Technische Produktinformation

Vorgangs-Nr.: 2039483/7

Es kommt sporadisch zur Motorüberhitzung

Abb. 1

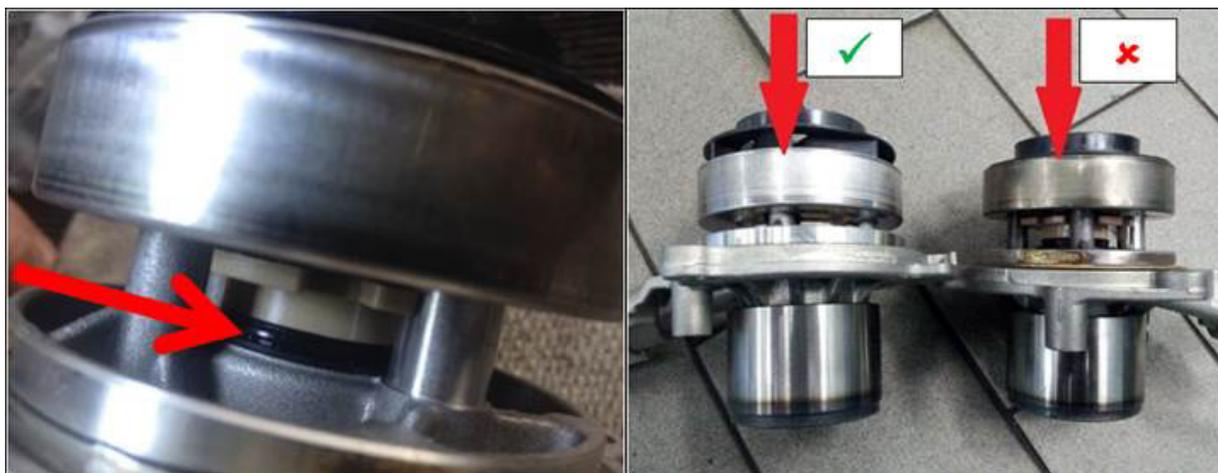
Ursache ist ein verformter Dichtring der Kühlmittelpumpenwelle (*Abb. 1*), der die Bewegung des Regelschiebermechanismus blockiert (*Abb. 2*).

Eine optimierte Kühlmittelpumpe (Hersteller GPM) wird seit der KW 01/2015 montiert.

Bei nachweislich vorliegender Beanstandung ist die Kühlmittelpumpe zu ersetzen.

Die Kühlmittelpumpe **04L-121-011-EX** (oder **04L-121-011-E**) verwenden.
